Oostduinkerke, 14/03/24

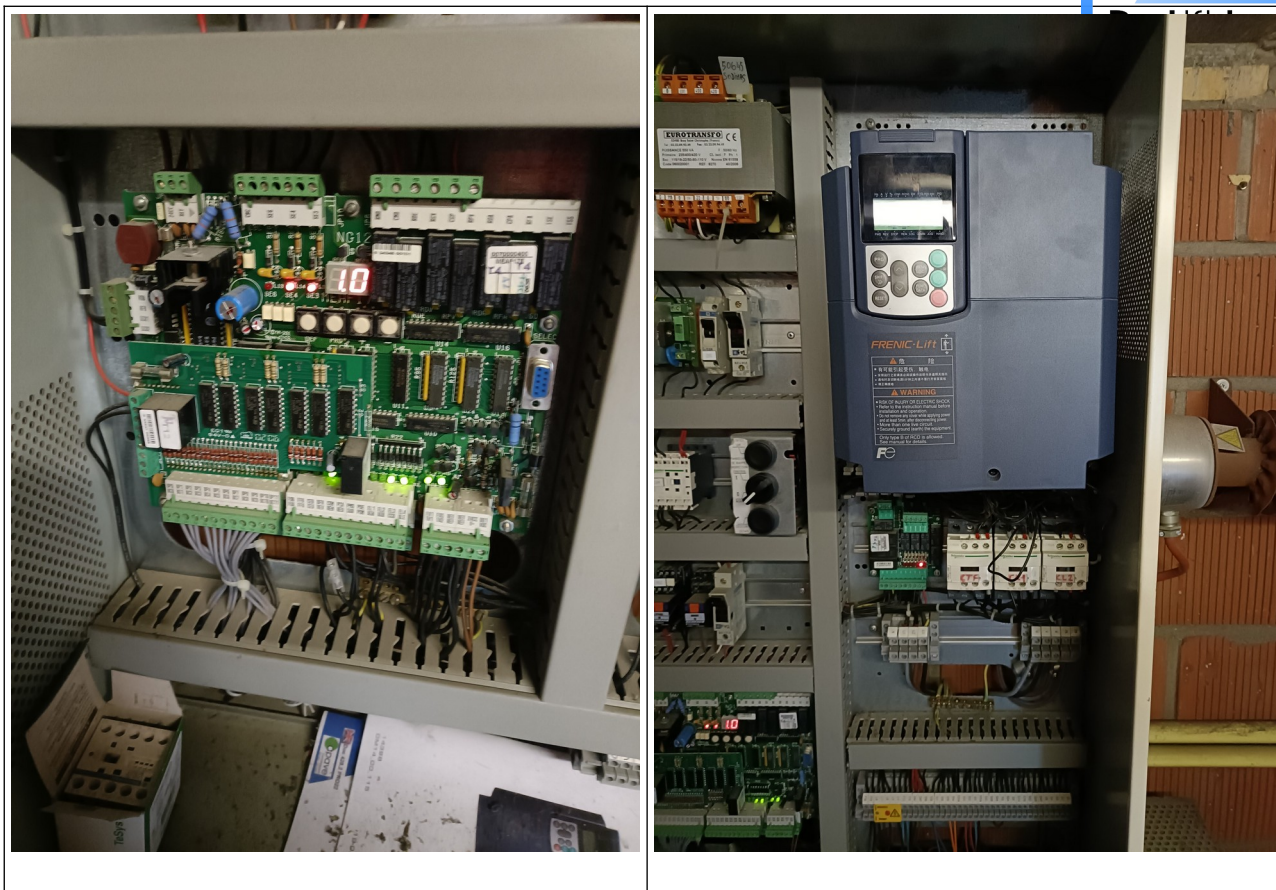
Het gaat over de originele liftmotor van 1978 die door EBER werd geplaatst. Deze motor zit ingegoten in een groot betonblok waaronder een laag kurk zit als isolatie tegen contactlawaai. Bij de bouw in 1978 werd er een fout gemaakt: de aftapbout waar je de vuile olie kunt aflaten, zit ingegoten in het beton (foto hieronder rechts, blauwe pijl). Daardoor zijn we zeker dat er nog nooit verse olie in de machine gedaan werd.

Er is echter één lager (roulement) van de sneldraaiende as dat wel wat verse olie zou kunnen gebruiken, waardoor het al wat lawaai maakt.

Het voorstel van DeLIFT van 5/1/2023 voor €9.002, aan te vullen met verse olie in de machine. Daarnaast een eerlijke poging ondernemen om wat vers vet in het lager te krijgen dat momenteel een beetje lawaai maakt. Mocht het lawaai tussen januari en nu erg veel verslechterd zijn, kan een nieuwe machine overwogen worden.
